*Linea ferroviaria AV/AC Torino-Venezia  
Tratta Milano - Verona*

*Lotto funzionale*  
**QUADRUPPLICAMENTO EST IN USCITA DA BRESCIA**  
Progetto Preliminare

**OSSERVAZIONI  
E  
RICHIESTE DI PRESCRIZIONE**

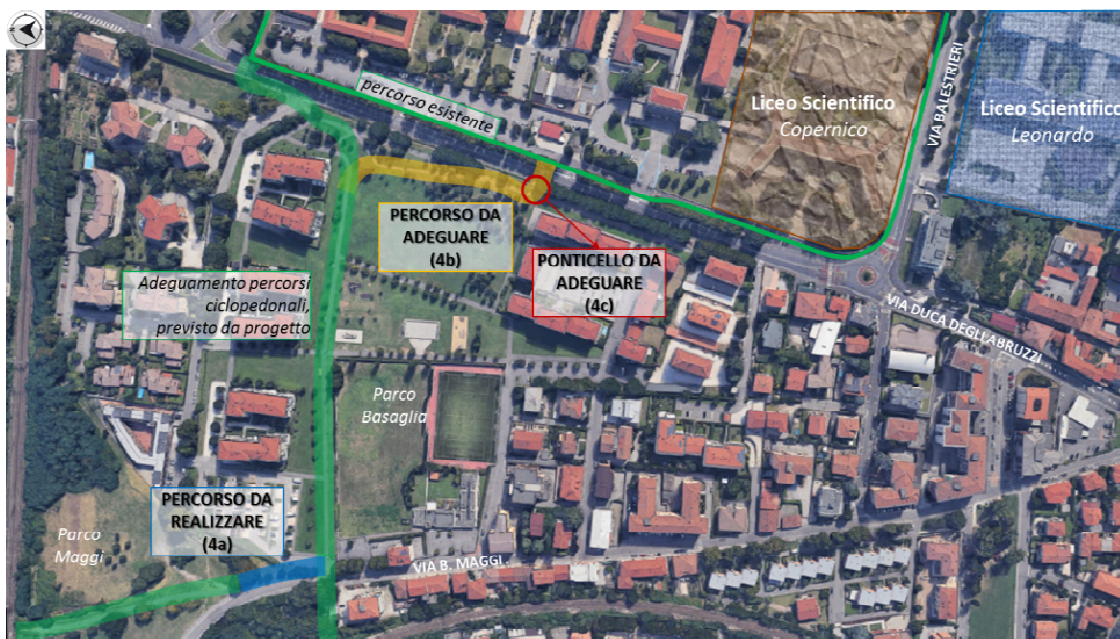
Condividendo tale impostazione di metodo, al fine di darvi compiutezza e funzionalità nel tessuto urbano della rete ciclistica cittadina, a integrazione e aggiornamento delle previsioni di progetto si evidenziano le seguenti tratte, di cui si chiede il coerente completamento secondo specifiche di assetto e progettuali indicate dall'Amministrazione comunale (*vedi Allegato 1, cartografico*):

- 1) evitare la realizzazione dei percorsi in sede riservata ipotizzati lungo le vie Verona, Cadorna e Zandrini, sul retro dei complessi edilizi esistenti, limitandosi invece alla realizzazione dei sottopassi previsti – secondo le raccomandazioni progettuali già sopra descritte – e alla restituzione di una sede stradale a traffico moderato da attuarsi sulla base di specifiche progettuali concordate con l’Amministrazione;

- 2) completamento del percorso lungo la Via Sostegno, prevedendo:
  - a) l’ampliamento a sede bidirezionale e strutturazione del fondo della tratta in corrispondenza del Parco Tarello, fino all’intersezione con Via Nenni;

- b) la realizzazione di nuovo percorso in continuità sulla tratta Nenni-Cremona;
- 3) realizzazione di percorso bidirezionale sulla Via Savoldo, di continuità tra Via Sostegno e il nuovo sottopasso previsto;

- 4) adeguamento dei percorsi di attraversamento del parco Basaglia, prevedendo:
  - a) la continuità tra i percorsi previsti nell’attraversamento dei parchi Maggi e Basaglia, in sede riservata affiancata alla Via Carini e da configurarsi nell’ambito del più organico progetto di connessione e unificazione dei due parchi stessi<sup>7</sup>

- 5) realizzazione percorsi ciclabili bidirezionali a nord dell'infrastruttura ferroviaria, sulle vie Maggi, XXV Aprile, Inganni e Callegari, di connessione tra il nuovo sottopasso di previsione nel parco Maggi e il resto della rete ciclabile principale cittadina (*da progettarsi di concerto con gli uffici comunali*);

- 6) adeguamento e riqualificazione dei percorsi e raccordi ciclabili esistenti e di progetto previsti in corrispondenza di Via Ferri e del cavalcaferrovia Kolbe, ove la funzionalità ciclistica dovrà essere prevista bidirezionale, ininterrotta e di sezione adeguata (vedi Regolamento Viario comunale) lungo tutto l'anello circolatorio costituito dalle Vie Ferri e Foro Boario, ovvero in continuità rispetto alle prosecuzioni sulle vie Mantova (*nord*), Foro Boario (*ovest*) e San Polo (*sud*).  
In particolare:
